「安農溪明星護岸改善工程（含小水力設施）」第1次廠商公開閱覽說明會

廠商意見回復表

安農溪計畫河段逐月流量分佈

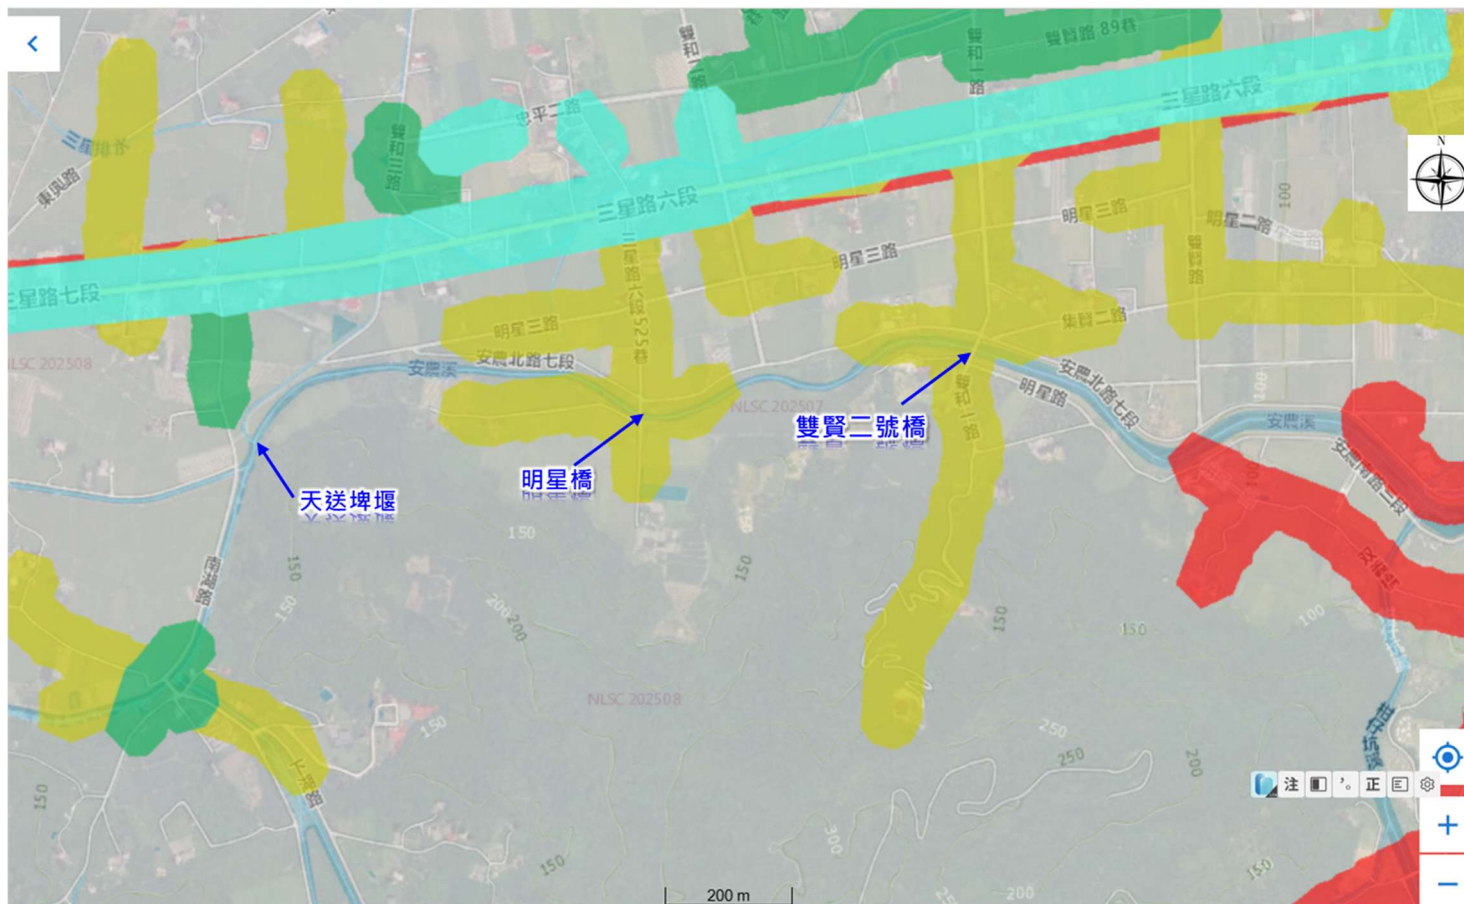
項次	公開閱覽文件	意見說明	意見回復	備註
10-1	統包需求書 (稿) P. 8	建議完成發電設備廠驗期程為400日曆天以上。	本分署納入考量。	☐ 僅意見回應 ☒ 文件內容須檢討修改 ☐ 其他(含文字誤植)
10-2	簡報 P. 13	簡報中提到不得設置縱向、橫向構造物及長度，建議量化限制，或規範水位、流量等量化條件。	本分署納入考量。	☐ 僅意見回應 ☒ 文件內容須檢討修改 ☐ 其他(含文字誤植)
10-3	-	表內所載109~113年流量，位於旨案河段上游，旨案區位是否有流量實測資料，該資料後續是否公告。	安農溪流量主要為上游蘭陽發電廠發電尾水，爰此河段流量以蘭陽發電廠放水量資料為主。本分署預計後續招標時，提供近10年流量紀錄。	☒ 僅意見回應 ☐ 文件內容須檢討修改 ☐ 其他(含文字誤植)
10-4	-	計劃範圍內，是否提供測量數值圖，並建議公告。	本分署預計後續招標時提供。	☒ 僅意見回應 ☐ 文件內容須檢討修改 ☐ 其他(含文字誤植)

黃色區塊(雙賢二號橋、明星橋)

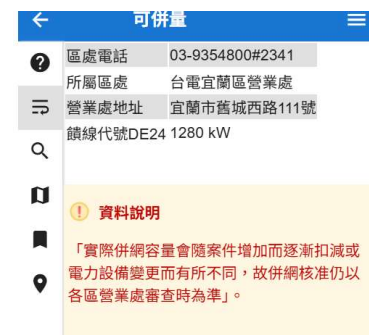
項次	公開閱覽文件	意見說明	意見回復	備註
5-1	-	工區鄰近饋線的距離及容量是否足夠？	工區範圍鄰近皆有饋線位置及容量，提供工區範圍饋線圖資查詢網址 (https://service.taipower.com.tw/hcweb/geohc/)供參。	☐ 僅意見回應 ☒ 文件內容須檢討修改 ☐ 其他(含文字誤植)
5-2	-	護岸工程部分河道是否需要清淤？另土方外運是否有問題？	本案毋須做河道疏通，亦無土方外運問題。	☒ 僅意見回應 ☐ 文件內容須檢討修改 ☐ 其他(含文字誤植)
5-3	簡報 P. 12	激流標杆於雙賢二號橋下游，上游水量是否都可以拿來做發電？各月流量內遊憩用水1月、2月及12月數值是0cms，這3個月份是否可不用放水給遊憩使用？	泛舟活動起始點於本工區上游處，爰仍須預留遊憩用水量。目前實務上泛舟活動通常在4~10月	☒ 僅意見回應 ☐ 文件內容須檢討修改 ☐ 其他(含文字誤植)

計畫區之饋線區及剩餘容量為（DE24 770 kW、DE24 1280 kW），饋線查詢網址：<https://service.taipower.com.tw/hcweb/geohc/>
